**Avis de la Mission régionale d'autorité environnementale
de la région Nouvelle-Aquitaine sur le projet
de révision allégée n°1 du plan local d'urbanisme (PLU)
de Saint-Astier porté par la communauté
de communes Isle Vern Salembre (Dordogne)**

n°MRAe 2021ANA10

dossier PP-2020-10261

Extrait du règlement graphique **après** révision allégée n° 1
(Source : dossier de révision allégée n°1)

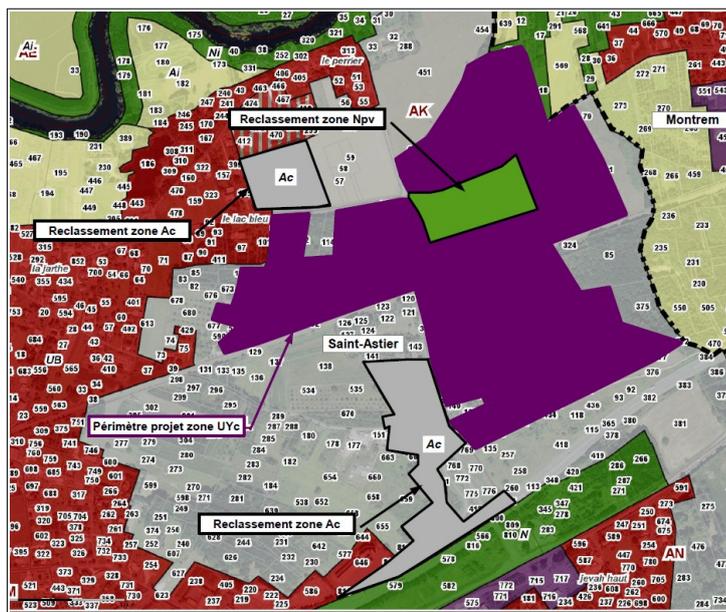
Par ailleurs, le dossier présenté ne permet pas d'appréhender aisément l'ensemble des évolutions envisagées. Les explications relatives aux modifications apportées au règlement graphique du PLU de Saint-Astier manquent de précision. Il aurait été préférable de fournir un extrait du plan de zonage du PLU en vigueur et un plan de zonage projeté sans annotation, ni référence cadastrale. De plus, la dénomination des zones varie d'une partie à l'autre du dossier, notamment pour les zonages A et Ac, UY et UYc.

La MRAe recommande d'expliquer clairement et avec précision les modifications envisagées du règlement graphique du PLU. Elle recommande également de présenter un document unique rendant compte du projet et de son évaluation environnementale.

*Continuités écologiques
(Source : dossier de révision allégée)*

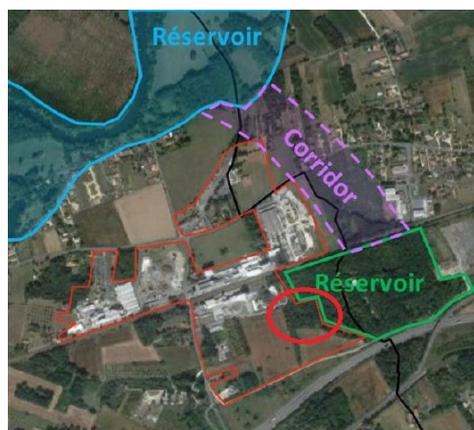
Toutefois, la MRAe constate qu'une partie des boisements (cerclée en rouge sur le plan ci-contre) est intégrée au périmètre de la zone UYc envisagée.

La MRAe recommande de justifier ce choix qui est susceptible de porter atteinte à la préservation du réservoir de biodiversité, utilisé notamment par les chauves-souris selon le dossier⁷ et de contribuer à l'érosion de la biodiversité.
